TILLÄGG TILL INSTRUKTIONSBOK

VOLVO 142/144, 145, 164, 1800 E

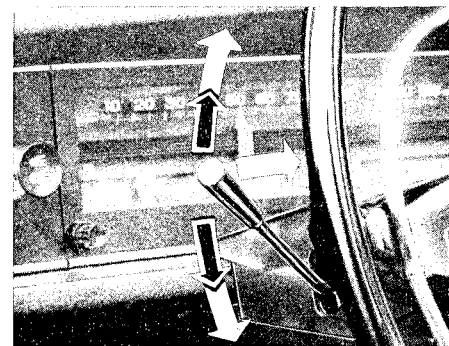
På grund av införandet av en ny körvisaromkopplare ändras texten på sid. 10 i instruktionsböckerna.

Den nya körvisaromkopplaren har försetts med s. k. tryckpunkt för filbyte. Detta innebär att man vid svängar med litet rattutslag (filbyte, omkörning) för spaken uppåt eller nedåt till tryckpunktsläget, varvid höger resp. vänster körvisare tänds. Då färdriktningsändringen är avslutad släpps spaken som automatiskt återgår till neutralläge. Vid svängar med stort rattutslag förs spaken förbi tryckpunktsläget till ändläget. Återgång till neutralläge sker genom rattens återgång.
